ORDINANZA SPECIALE 17/2021 ART. 9 CO. 3
*"INTERVENTI DI RICOSTRUZIONE DEL CENTRO STORICO
DEL COMUNE DI ACCUMOLI"*

SCHEDA EDIFICIO N. 003
Palazzo Cappello - particella 325

Allegato 7.1 – Scheda indicazioni SABAP

Fig. 1_Inquadramento urbano

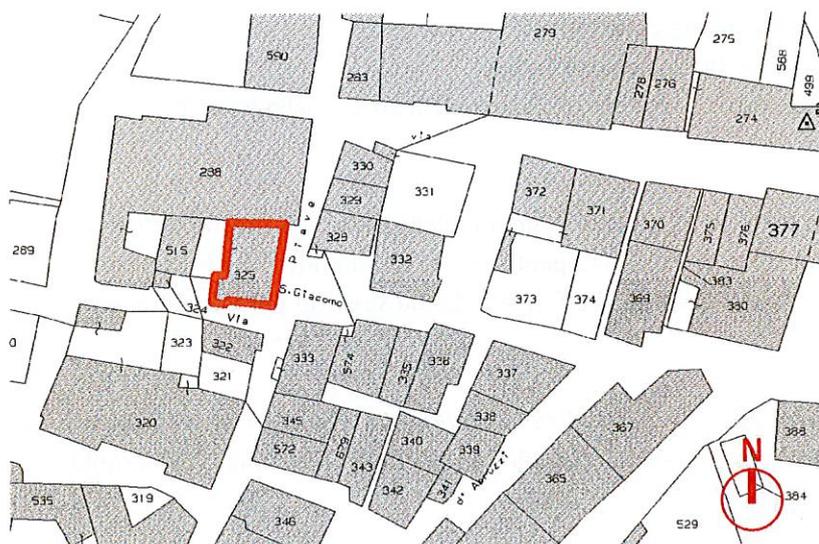
L'edificio presenta valore paesaggistico occupando una posizione predominante rispetto al tessuto circostante trovandosi in una delle porzioni più elevate dell'abitato caratterizzando fortemente lo skyline di Accumoli (fig. 2) insieme all'adiacente Palazzo Cappello.
